Cimitero di Taranto

Rilievo di manufatto cimiteriale

Tipologia tumulo Biposto

Campo 37 - Lotto 112

Foto dello stato di fatto 20/09/2022

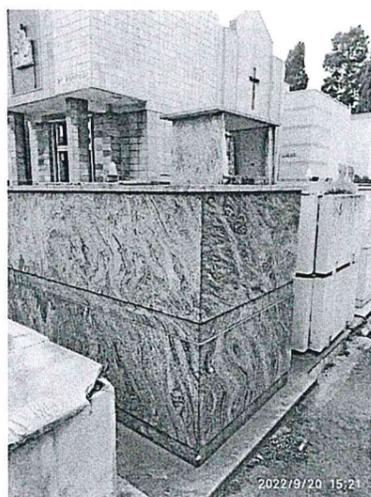
Il tumulo in oggetto si presenta adeguatamente distante dagli altri tumuli adiacenti, pertanto il nuovo manufatto e di facile realizzazione, dovrà conservare l'attuale posizione, estendendosi di cm 10 sul lato posteriore per realizzare il loculo secondo le dimensioni previste dal regolamento di polizia mortuaria. E' fatto obbligo che il nuovo manufatto venga rivestito con marmi simili a quelli adiacenti.

Il concessionario dovrà procedere alla demolizione dell'esistente manufatto a proprie spese.

TAVOLA INTEGRATIVA ALLEGATA ALLA DELIBERA DI G.M. N. 96 DEL 16.6.2011

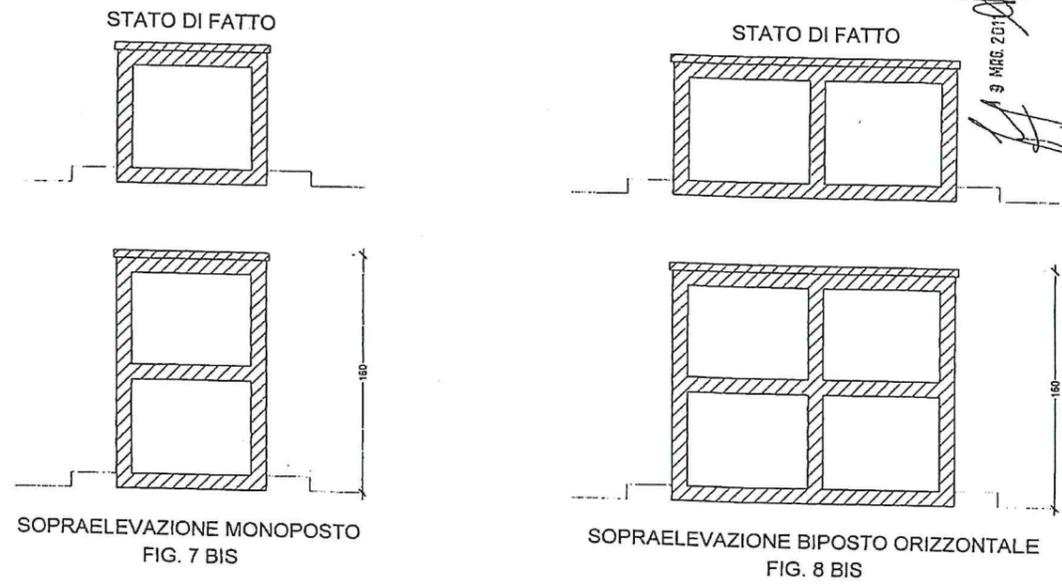
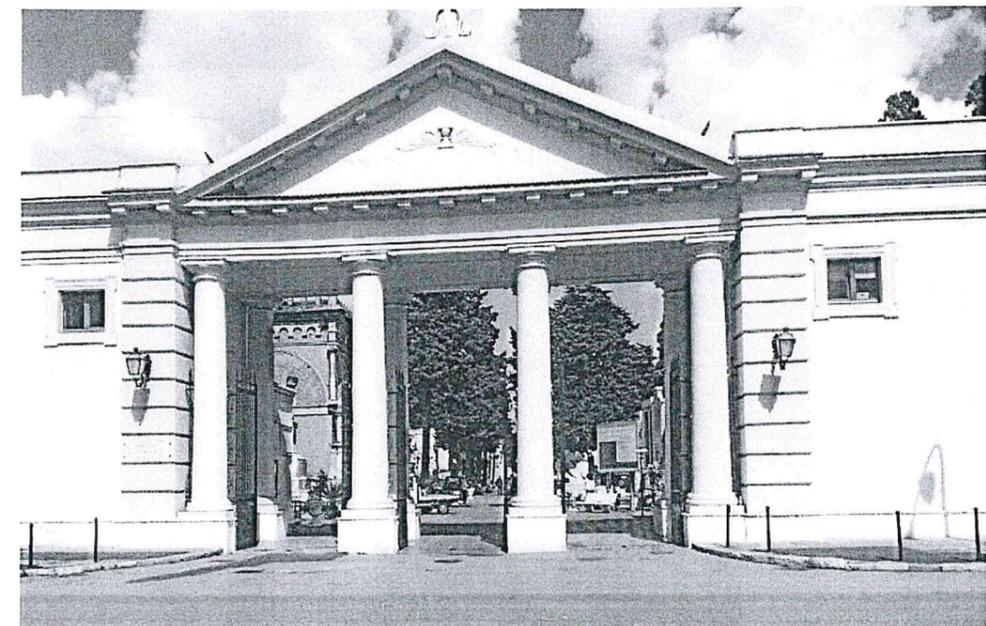
Dovendo il concessionario procedere alla eventuale realizzazione di un tumulo biposto non potrà superare l'altezza di mt 1,60 dal piano stradale del viale antistante al lotto come previsto dalla Delibera di G.C. n. 96 del 16/06/2011 (vedasi tavola grafica di ultima pagina).
